西三河都市計画ごみ処理場（一般廃棄物処理施設）岡崎西尾地域広域ごみ処理施設整備事業に係る都市計画の構想段階評価書の案についての意見書の意見の概要及び都市計画決定権者の見解

都市計画の構想段階評価書の案についての意見の概要及び見解

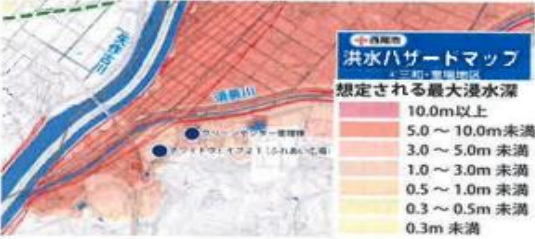
10	<p>*共通 9 収集運搬車両の追加分を明記し計画段階配慮事項に追加すべき p16「また、令和 2 年度における西尾市クリーンセンターへのごみ収集車等の関係車両は、日平均で約 560 台である。」では不十分。今回の計画で、岡崎市八帖クリーンセンター 100t 炉分を追加するのだから、その収集運搬車の台数を現在の西尾市クリーンセンター 195t (65t×3) 炉分に加味しなければ意味がない。 図 2.2.4 関係車両の主要走行経路 p17 のどの道路に、現状はどれだけで、岡崎市、幸田町のごみ処理追加分でどれぐらいの交通量増加が想定されるのかを示し、道路混雑度との関係が、3 点と低かった p8 こともあり、混雑度がどうなるのか、また、関係車両走行による大気、騒音、振動がどうなるかを計画段階配慮事項に追加し、調査、予測、評価をすべきである。</p>	<p>配慮書においては、現況の収集運搬車両台数について記載しております。 なお、将来の収集運搬車両台数については、現在検討を行っているところです。このため、将来の収集運搬車両を含めた関係車両走行による大気質、騒音、振動の調査、予測、評価については準備書以降に記載します。</p>
